柏崎刈羽原子力発電所6号及び7号炉審査資料	
資料番号	KK67-0104
提出年月日	平成28年6月9日

柏崎刈羽原子力発電所6号炉及び7号炉
地震による損傷の防止について（指摘事項に対する回答）

—屋外重要土木構造物の耐震評価における評価対象断面の選定について—

平成28年6月9日
東京電力ホールディングス株式会社

1. 本日も回答内容

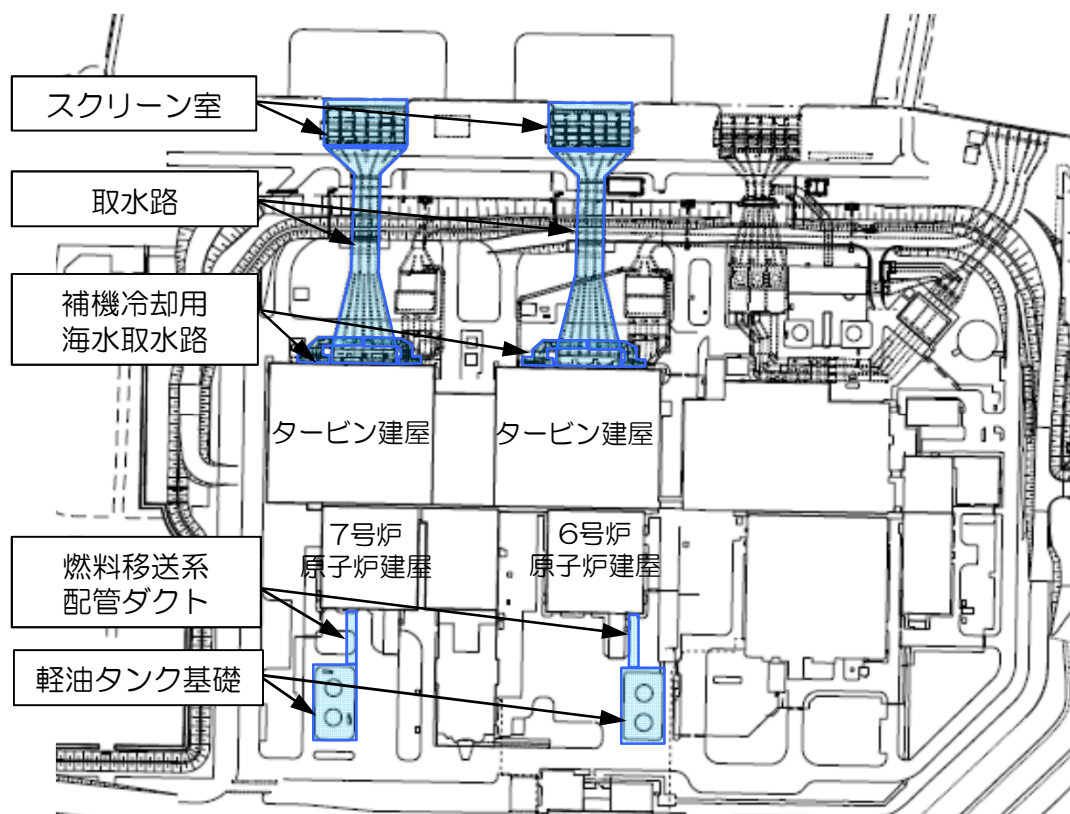
分類	No.	指摘事項	指摘日
屋外重要土木構造物	1	土木構造物の設計対象断面の網羅性・代表性について断面設定根拠を含めて整理し説明すること。	H28.2.23 ヒアリング
屋外重要土木構造物	2	取水路の評価対象断面の選定根拠については、補機冷却用海水取水路・スクリーン室の妻壁および拡幅断面部等を含めて、耐震安全性上の網羅性及び代表性を整理し説明すること。	H28.3.1 ヒアリング

3. 4 スクリーン室・取水路漸縮部の断面選定

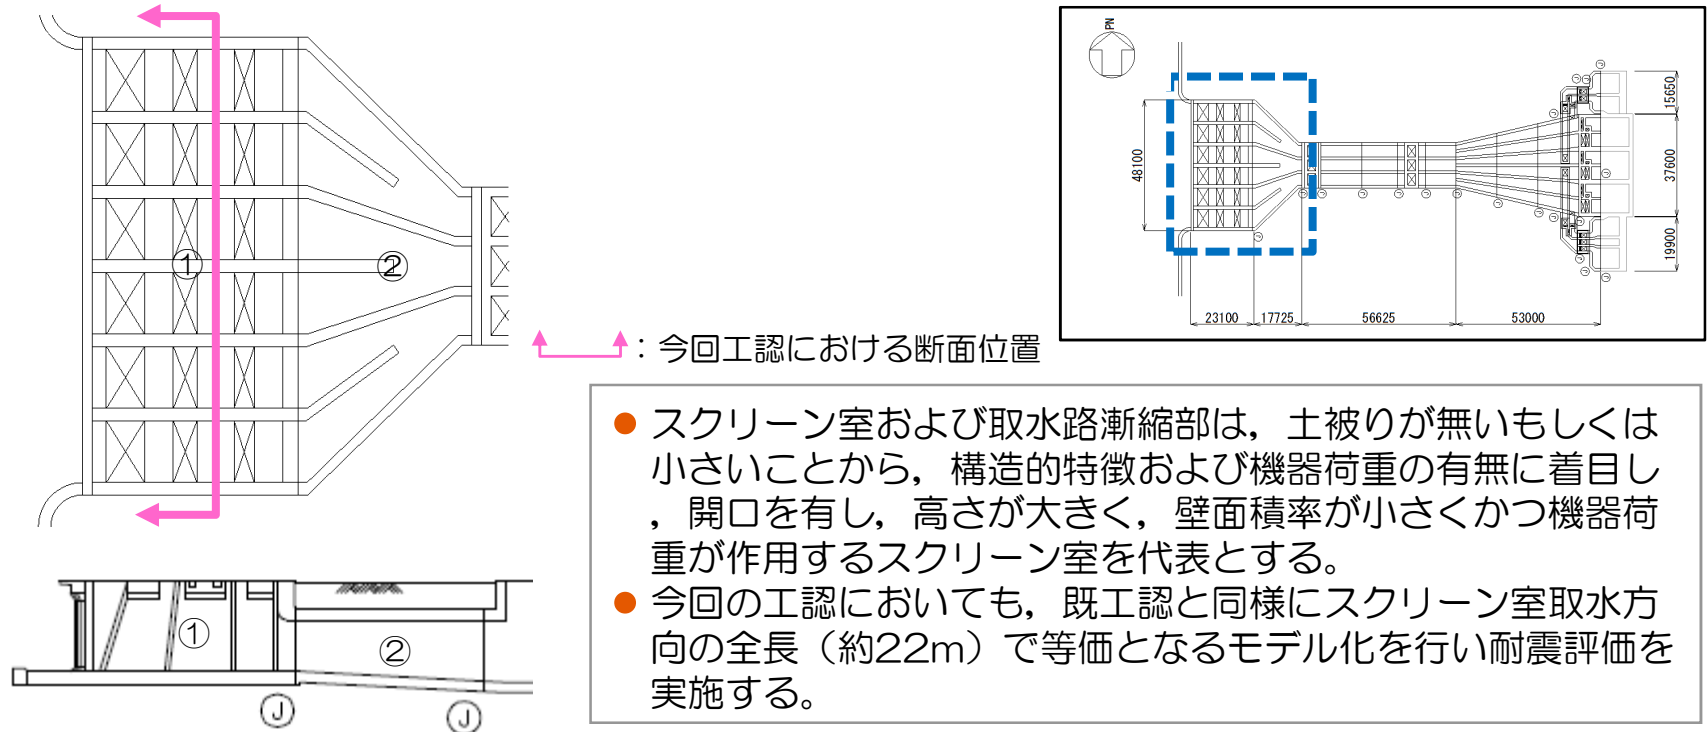
ブロック番号	①	②	③	④	⑤	⑥	⑦	⑧	⑨	⑩	⑪	
設備区分	スクリーン室	取水路 (漸縮部)	取水路 (一般部)				取水路 (漸拡部)					
幅 (m)	48.1	48.1~16.6	立坑	16.6	16.6	立坑	16.6	17.3~24.0	24.0~30.9	30.9~37.6	立坑	
高さ (m)	10.0	7.0~8.0		8.0~6.6	6.6		6.6	7.2	7.2~8.3	8.3~9.5		
壁面積率	0.19	0.20		0.24	0.24		0.24	0.37	0.28	0.23		
頂版開口	有	無		無	無		無	無	無	無		無
機器荷重	有	無		無	無		無	無	無	無		無
土被り厚 (m)	0	2.5		2.5~15.2	15.2~19.2		15.9	15.6	15.6~14.5	14.5~13.3
